**PRÉFET
DES ALPES-
MARITIMES**

Annexe technique

Avis détaillé des services de l'État sur le projet de révision du PLU de Menton arrêté le 04/12/2024

Le plan de zonage :

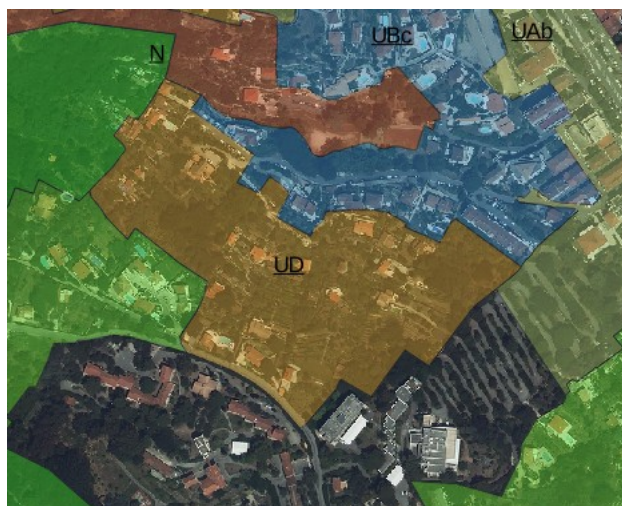
Concernant la préservation des espaces remarquables ou caractéristiques et des milieux nécessaires au maintien des équilibres biologiques, comme mentionné dans la partie III/ Les différentes thématiques, ces espaces remarquables sont globalement en zones Np ou Ap. Toutefois, un espace remarquable est en zone Nv dédié à la culture du verger. Une **zone Np éventuellement indicé v** est préconisée ou une mention à préciser dans le règlement et le rapport de présentation afin de bien qualifier cette zone comme visant à protéger un espace remarquable de la DTA.

Une coupure d'urbanisation, le jardin du Palais Carnolès, est quant à elle en zone Nj. Une **zone Nj éventuellement indicé pj** est préconisée ou une mention à préciser dans le règlement et le rapport de présentation afin de bien qualifier cette zone comme visant à protéger une coupure d'urbanisation de la DTA.
